SERVICE-INFO

Ohjainrullien 532 0158 10 ja 532 0189 10 asennusohje

Tuotenro INA: **532 0189 10** (uusi)
532 0158 10 (vanha)

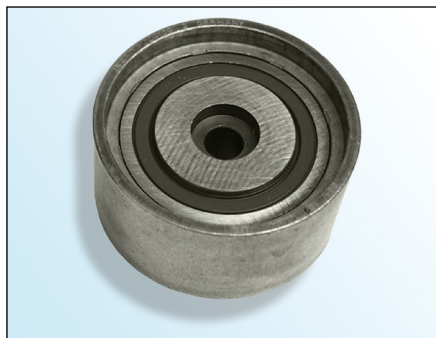
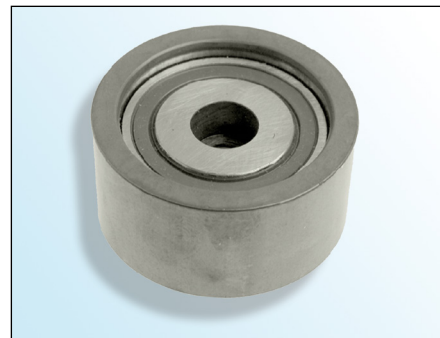
Ohjainrulla tuotenro INA. **532 0189 10** korvaa tuotenron INA. **532 0158 10**.
Ohjainrullan asennuksessa on käytettävä mukana toimitettavaa kiinnitysruuvia.

Kuvassa 1 esitetyn ohjainrullan **532 0158 10** kiinnitykseen on käytettävä kuusiokoloruvia, jonka kierteen pituus on **40 mm**.

Kuvassa 2 esitetyn ohjainrullan **532 0189 10** kiinnitykseen on käytettävä kuusiokoloruvia, jonka kierteen pituus on **30 mm**.

Väärän ruuvien käyttö voi aiheuttaa moottorin vaurioitumisen!
